**AVIS RELATIF À LA PROTECTION
CONTRE LES EVENTUELS EFFETS NOCIFS ET NUISANCES
PROVOQUÉS PAR LES RAYONNEMENTS NON IONISANTS
GÉNÉRÉS PAR DES ANTENNES ÉMETTRICES STATIONNAIRES**

Commune : JURBISE - Exploitant : ORANGE

Référence exploitant : 640C1_1 & 32640C1_1 & 42640C1_1 & 52640C1_1

Rapport n° 2599 / 2023

Figure 1 : Vue en plan des lieux de séjour et des points de contrôle

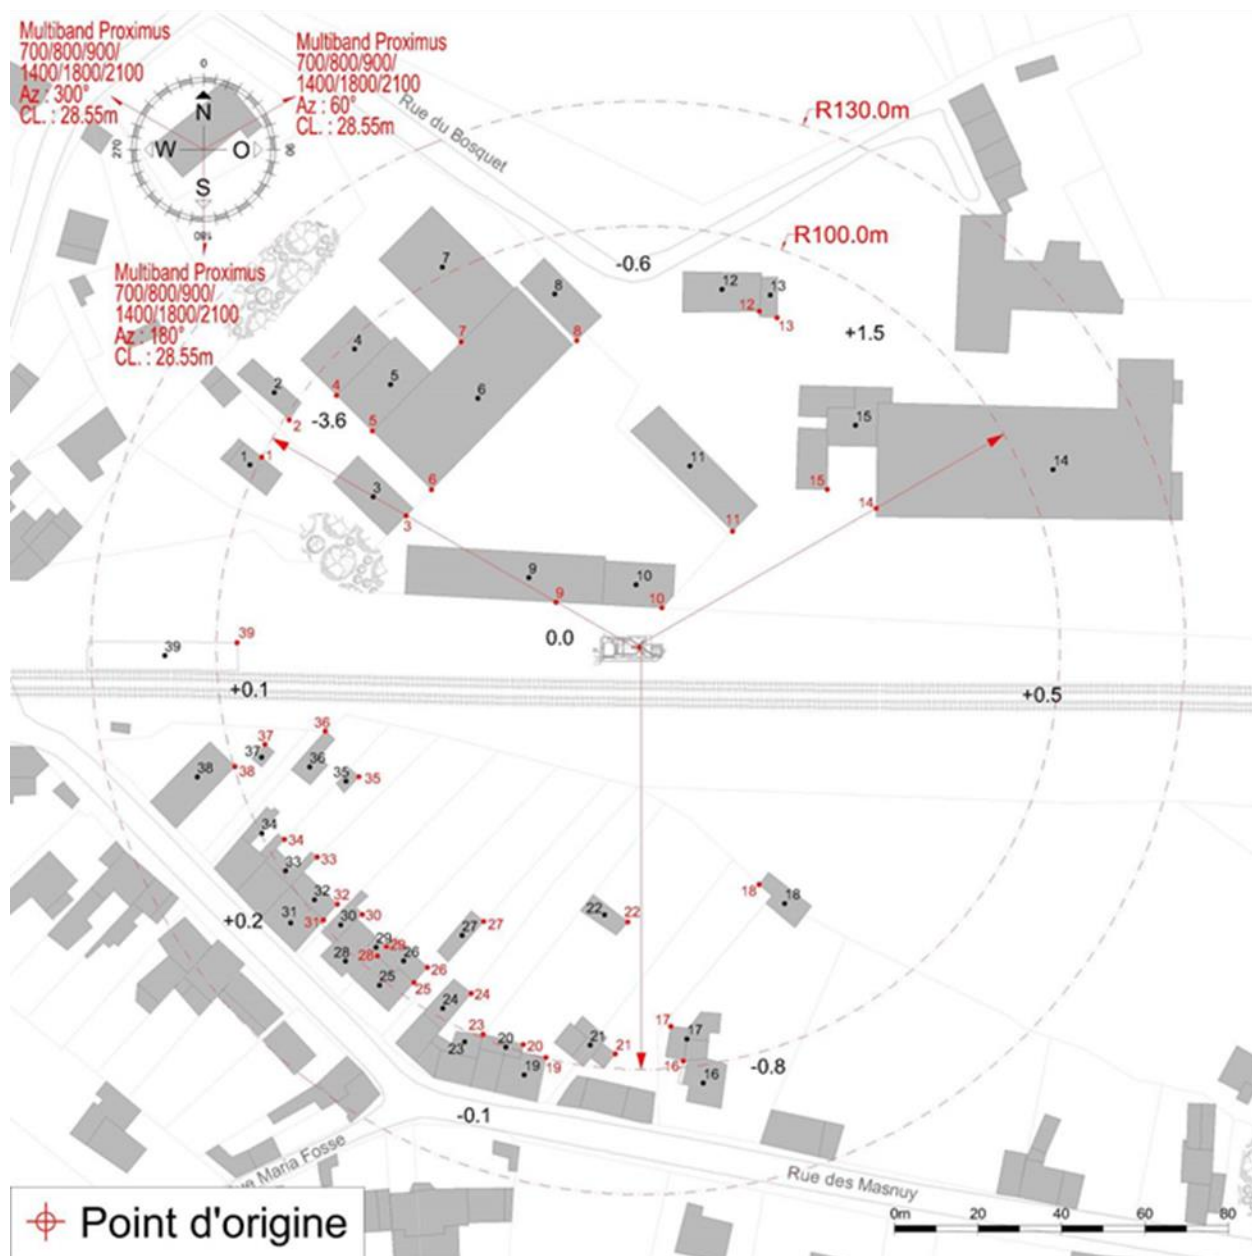
En ce qui concerne les antennes de l'installation mentionnées dans le tableau 1, la distance maximale à laquelle la limite pourrait être atteinte, à l'extérieur, est égale à 72,1 m. S'il n'y a pas de LS à une distance inférieure, les antennes respectent forcément la limite d'immission.

Dans le cas des LS situés à l'intérieur des bâtiments, une atténuation d'obstacle est prise en compte et il en résulte que la distance maximale à laquelle la limite pourrait être atteinte se réduit à 51,1 m.

Figure 2 : Vue en plan des installations d'antennes dans un rayon de 300 mètres autour de l'installation faisant l'objet de la demande d'avis

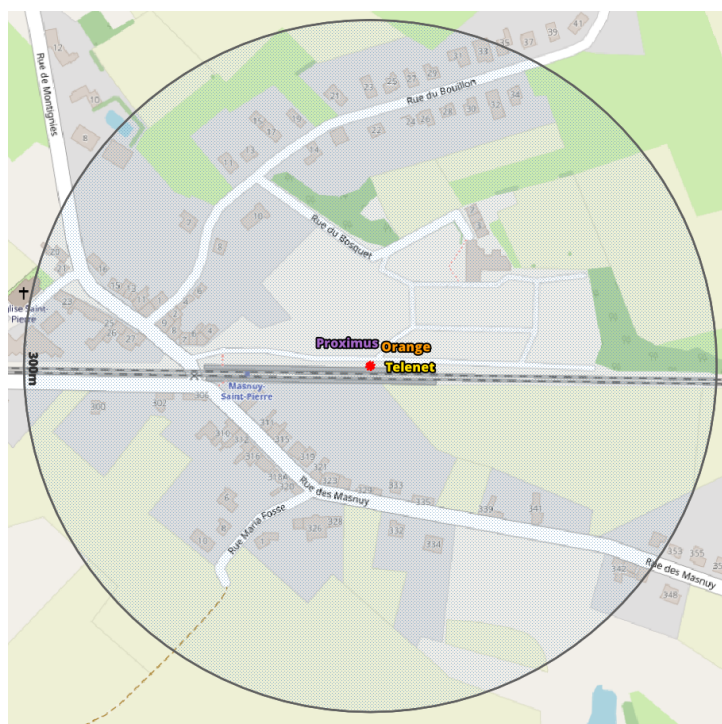
Compte tenu du nombre d'installations localisées dans la figure 2, il apparaît que l'intensité du rayonnement électromagnétique généré, dans les lieux de séjour situés à proximité de l'installation référencée dans le paragraphe 2, par l'ensemble des antennes émettrices stationnaires de l'ensemble des exploitants du même site d'antennes émettrices stationnaires respecte la limite fixée à l'article 4, § 2 du décret.
